**m\_ante.DVA.REGISTRO UFFICIALE.I.0006234.07-03-2016**

OGGETTO: Procedura di Verifica di Assoggettabilità a VIA relativa al progetto "Elettrodotto R.T.N. 150 kV S.E. Villavalle-C.P. Spoleto - Completamento potenziamento elettrodotto dal sost. 65 alla C.P. di Spoleto". Codice procedura (ID\_VIP): 3268. Osservazioni.

PROPOSTA COMITATO  
VIA BENEDETTO CROCE

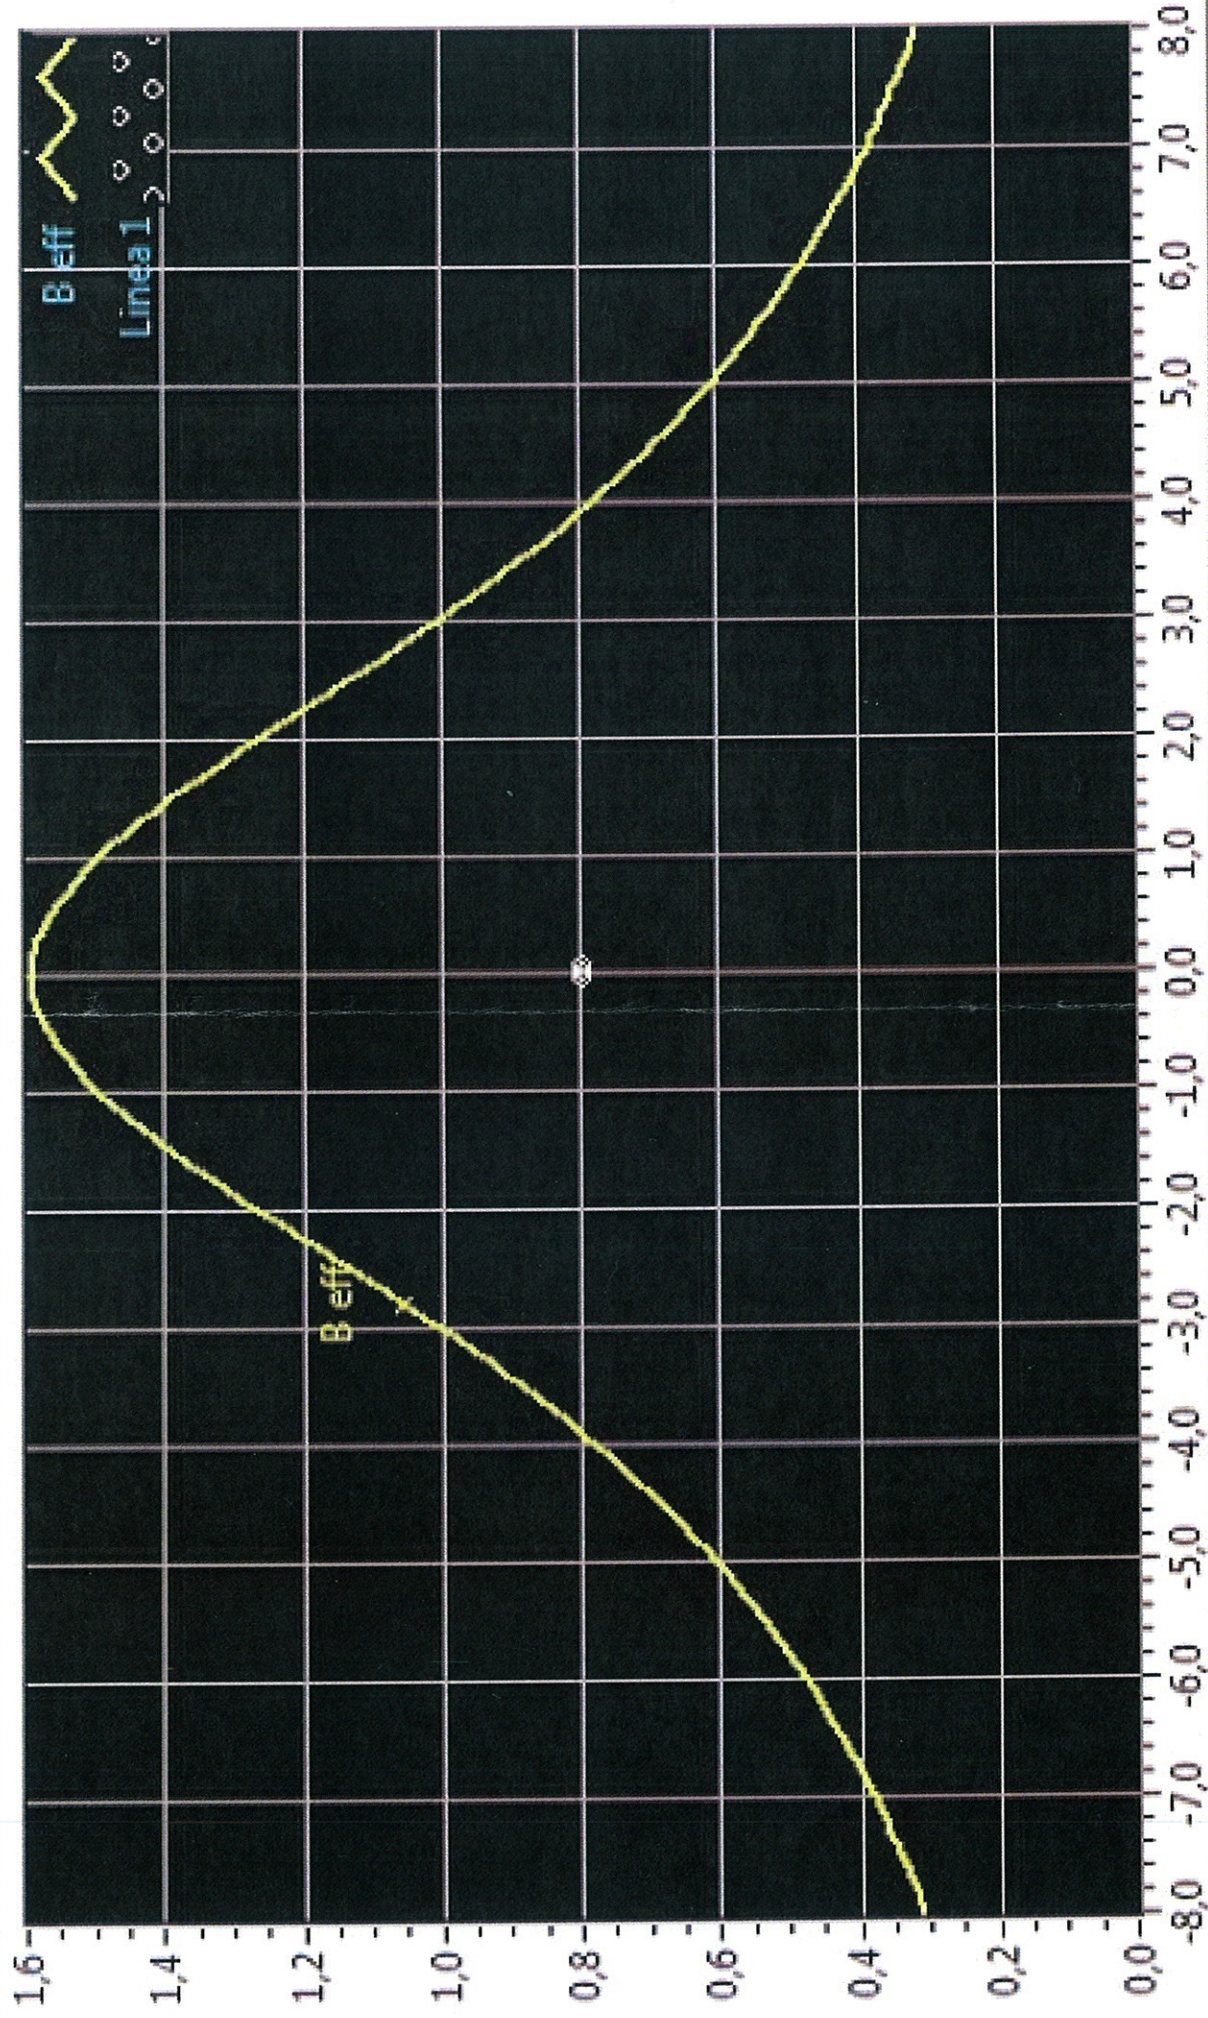
- 2) Per quanto riguarda l'interramento, oggi previsto mediante un percorso a pochi metri dalle abitazioni, proponiamo due soluzioni:
- a. prevedere un passaggio alternativo - sempre con modalità interrata - che allontani il cavo dalle case di via Benedetto Croce, passando sui terreni a monte dei magazzini dell'azienda "ex Ricci Manfredi" (oggi Aquilanti). Tale soluzione permetterebbe di far passare il cavo interrato adeguatamente lontano dalle case più vicine.

tenersi più addossati possibile al  
confine con Ricci Manfredi srl

Nome procedura: SPOLETO

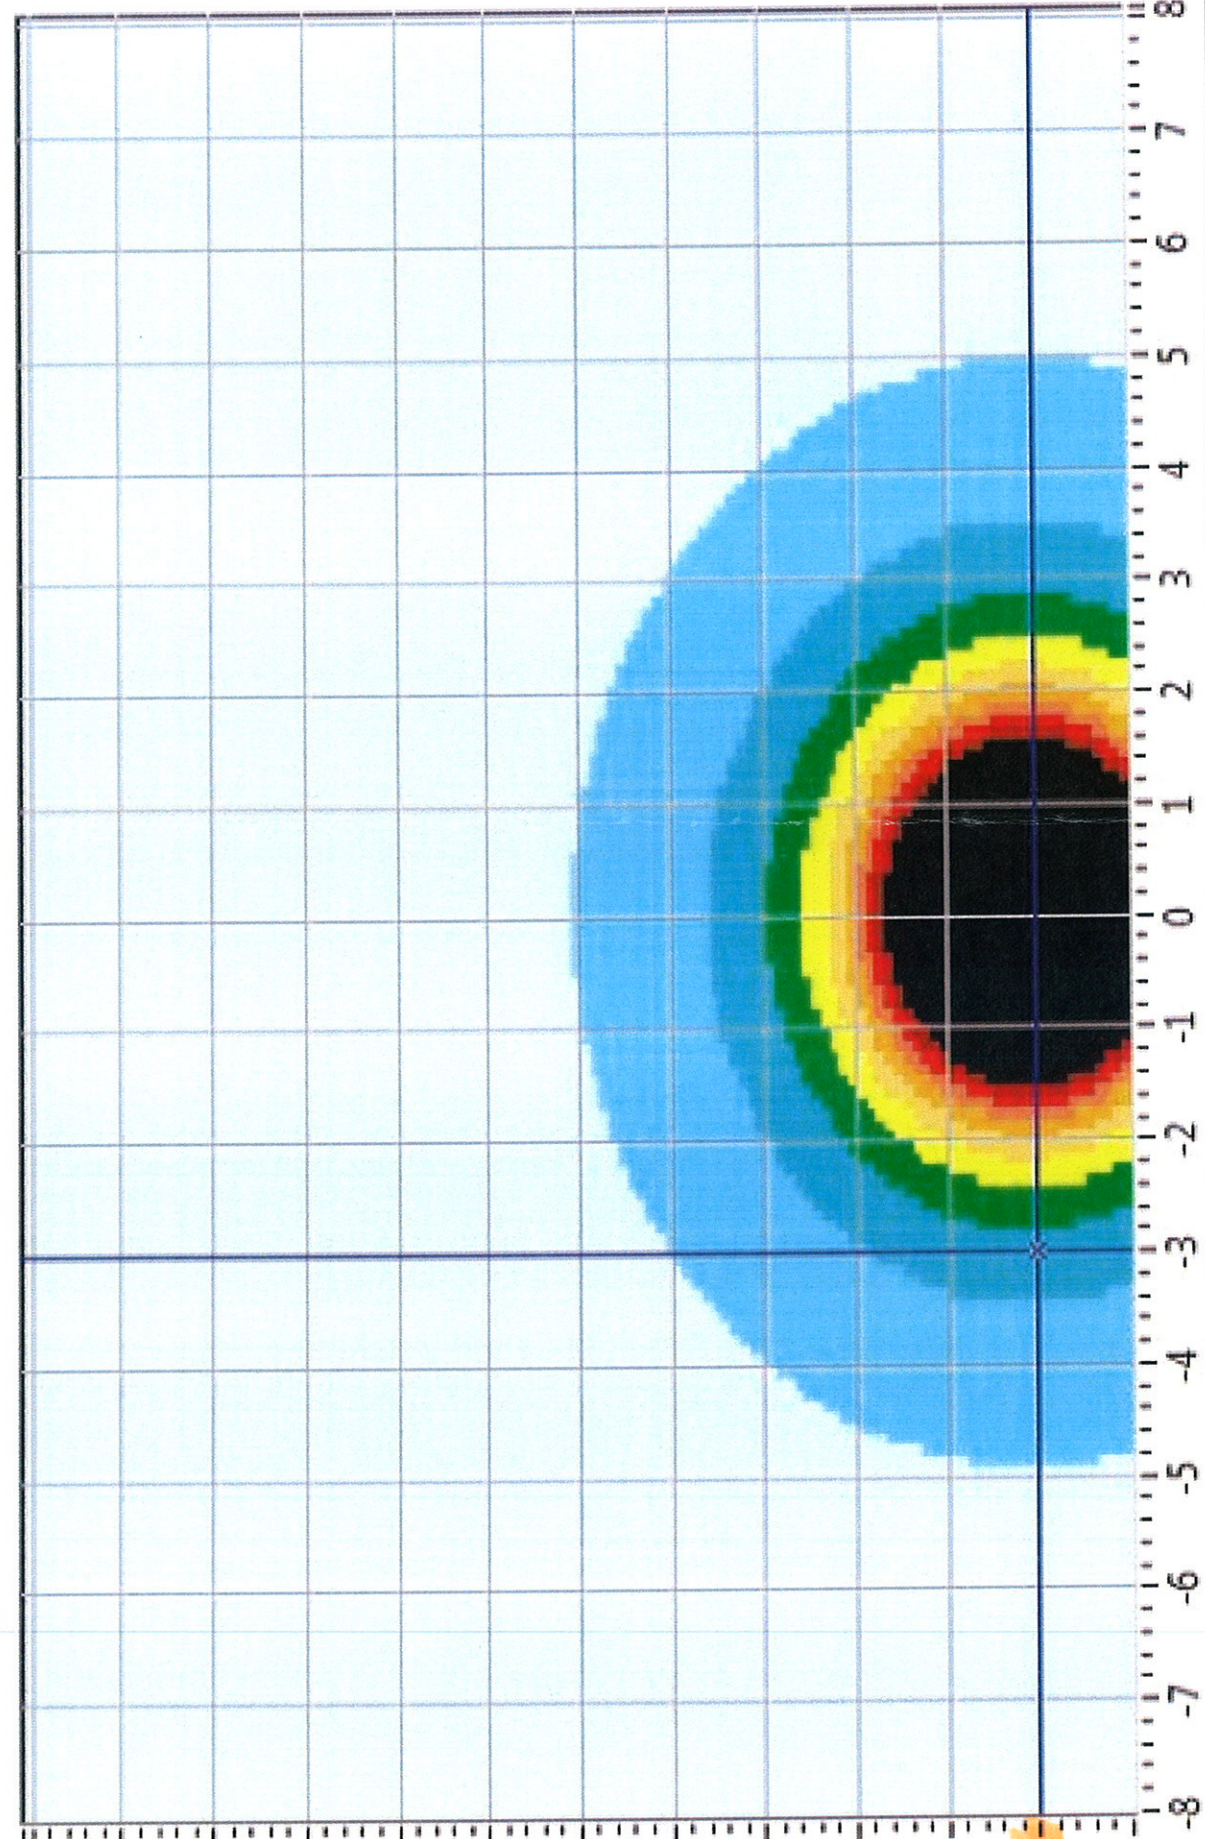
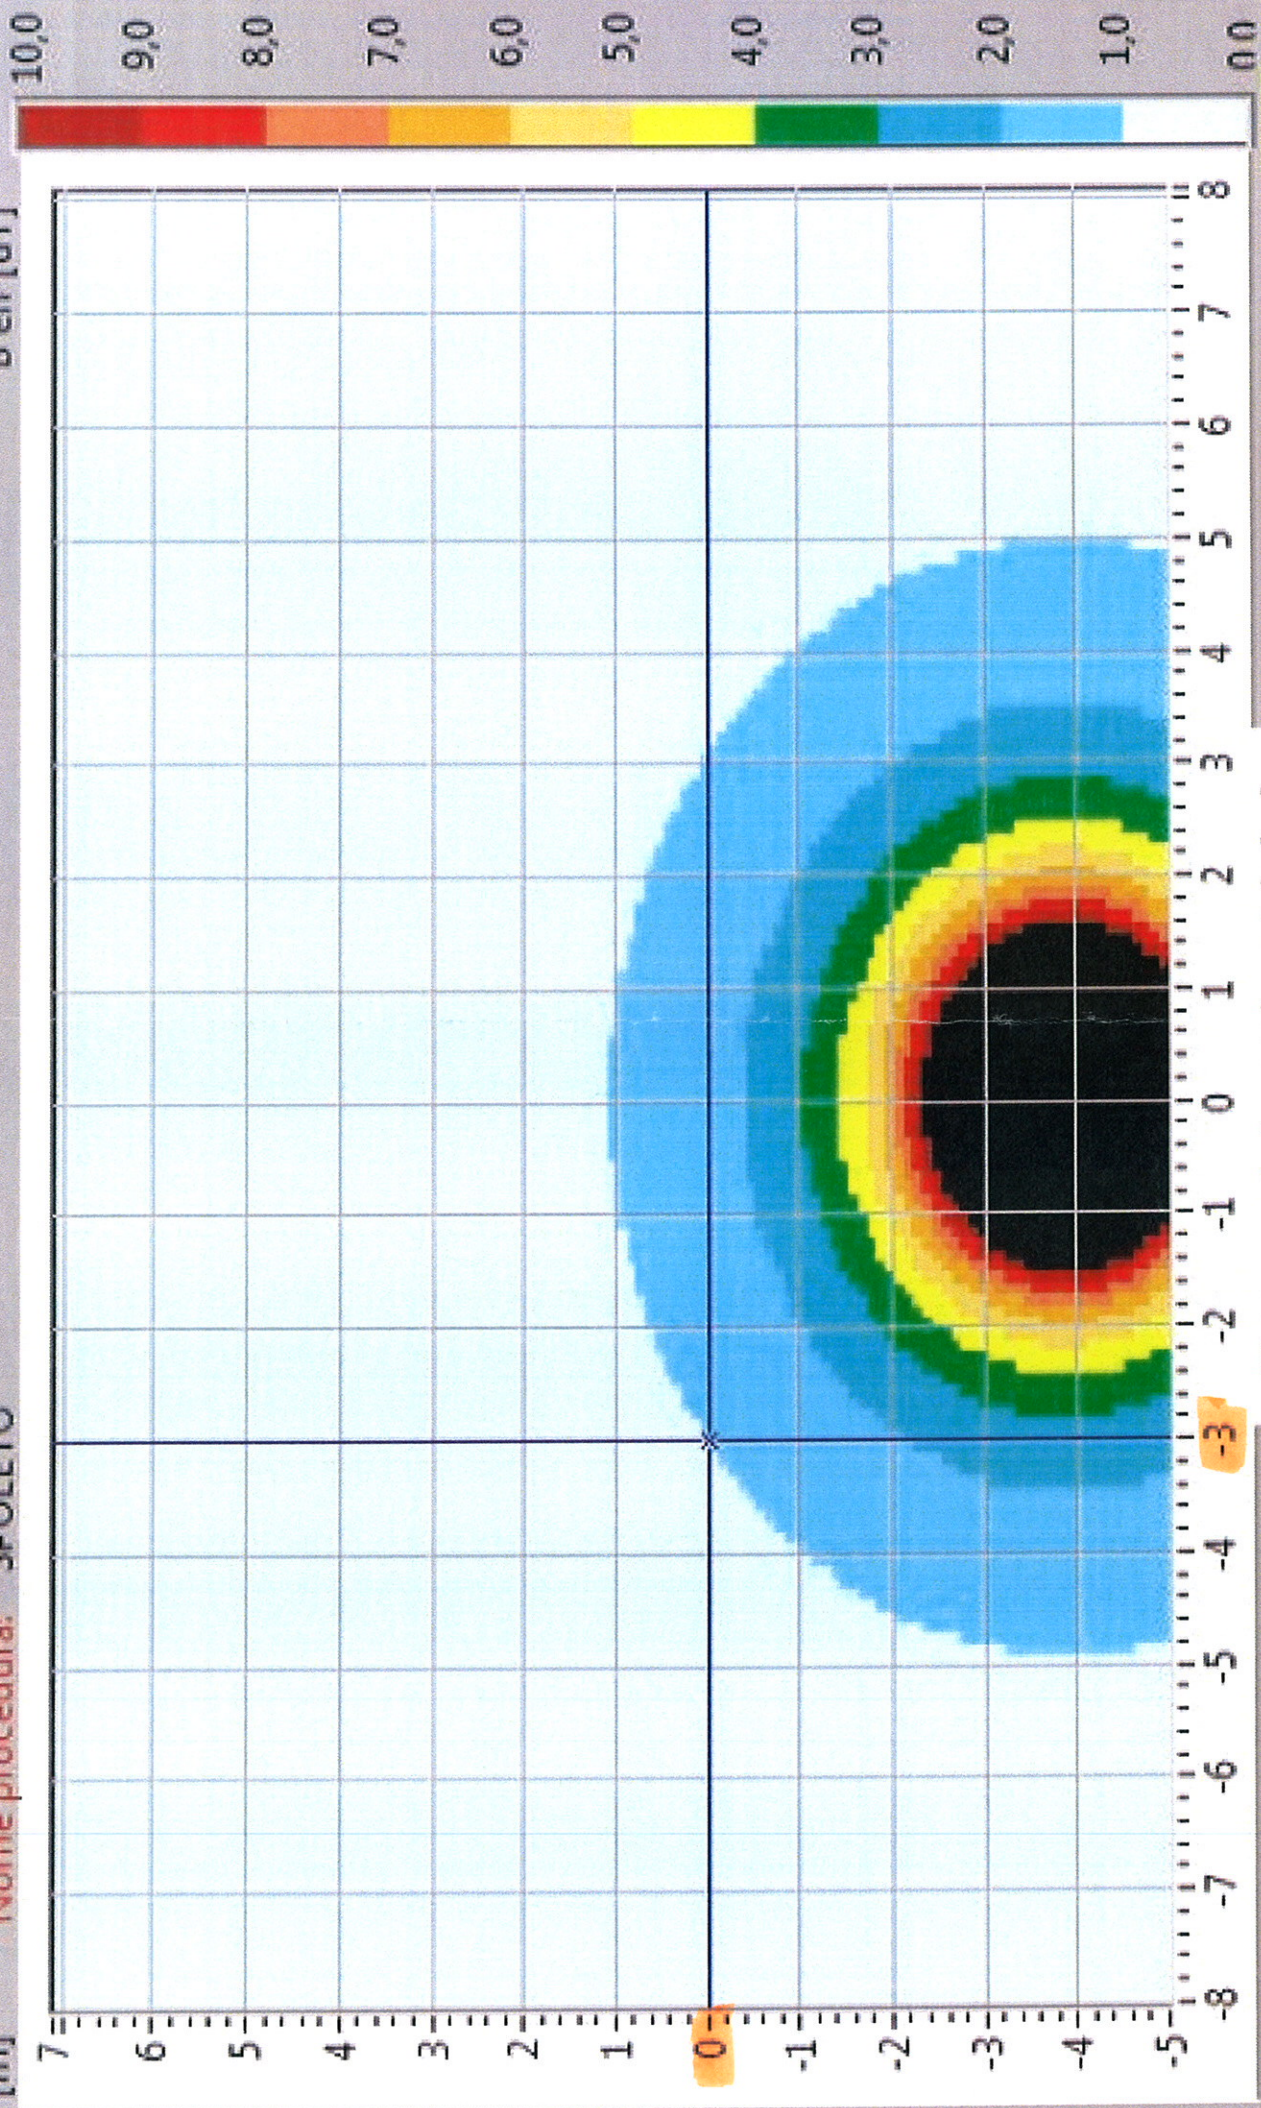
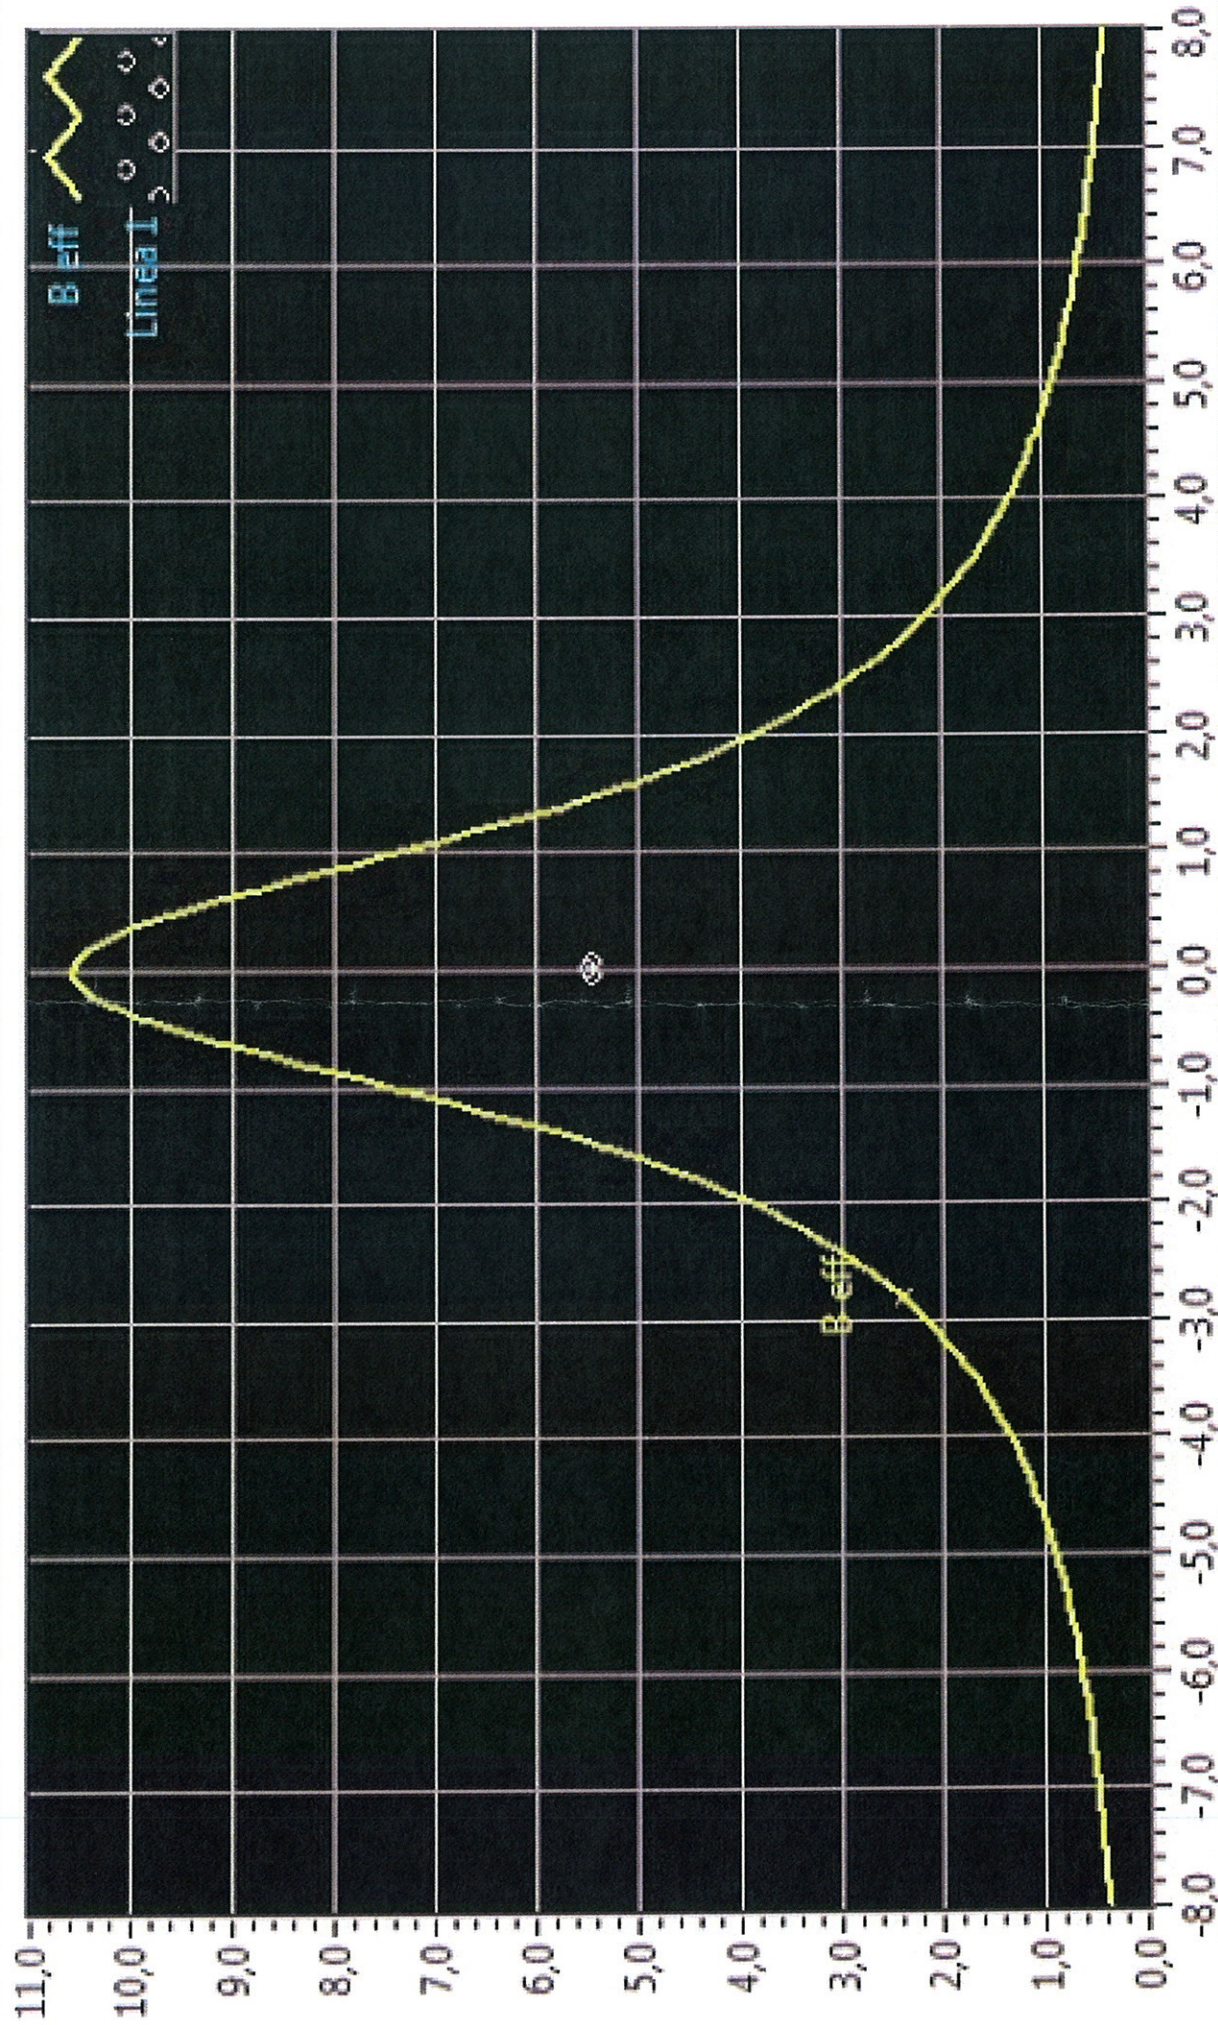
- b. Qualora l'attuale percorso interrato in progetto non sia modificabile, si chiede che per gli ultimi 100 m - prima della C.P. di Spoleto, quelli cioè più in prossimità delle case di via Benedetto Croce, il cavo non venga interrato ad 1,6 m in trincea come previsto ma ad una profondità di almeno 4 m. Questa operazione è tecnicamente realizzabile con uno scavo operato con una Trivella Orizzontale Controllata (T.O.C.). Una maggiore profondità aumenterebbe l'effetto di schermatura dal campo elettromagnetico già attuato mediante l'interramento. Altresì, si dovranno adottare tutti gli accorgimenti tecnici e/o di posa conosciuti
